N/Réf. : AND20251_758_PU **ANDERLECHT. Rue de Fiennes, 69**
Gest. : MB (= partiellement en zone de protection de la Maison communale d'Anderlecht)
V/Réf. : Dossier 54067
Corr. : Geoffrey DE LATTE **PERMIS D'URBANISME: changer l'affectation d'un rez-de-chaussée (horeca) en logement**
NOVA : 01/PU/2022446 **Demande de la Commune du : 13/04/2026**

Avis de la CRMS

Photo de la maison © Google Street View

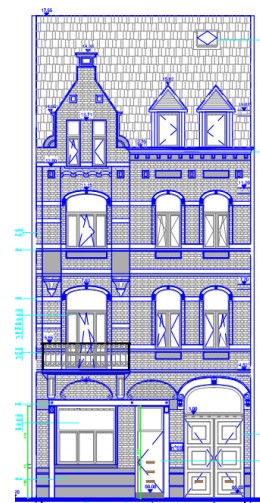
Le bien concerné par la demande est une maison de style éclectique située dans la zone de protection de la maison communale d'Anderlecht. Avec le n°71, elle constitue un petit ensemble contribuant directement à la qualité des abords du monument classé. Les travaux projetés s'inscrivent dans une démarche d'amélioration de la situation existante, notamment par le remplacement des châssis en PVC et des portes existantes par de nouvelles menuiseries en bois. La CRMS encourage le projet, mais estime cependant que la transformation du rez-de-chaussée, et en particulier la restitution de la baie sur allège dans la travée de gauche, devrait se rapprocher davantage de la situation d'origine. Dans cet objectif, elle demande :

- d'aligner la largeur de la nouvelle baie sur celle des baies des étages (en restant sous l'arc de décharge la surplombant et en l'équipant d'un châssis présentant les mêmes dimensions que ceux des étages).

- de revoir le modèle de la porte d'entrée et d'opter pour une porte à panneaux traditionnelle en bois, s'inscrivant davantage dans la typologie de la maison (par exemple en s'inspirant du modèle de la maison voisine au n°71)
- concernant la restitution du soubassement, il conviendrait de s'aligner sur le soubassement d'origine. De part et d'autre de la façade, des parties du soubassement d'origine sont préservées. Le nouveau soubassement intègre-t-il ces éléments ? Les plans fournis manquent de précision pour permettre de vérifier si c'est effectivement le cas, et si ces éléments d'origine sont bien conservés et intégrés, ce que la CRMS préconise. Elle demande par ailleurs de veiller à une exécution soignée et d'utiliser des matériaux de qualité.
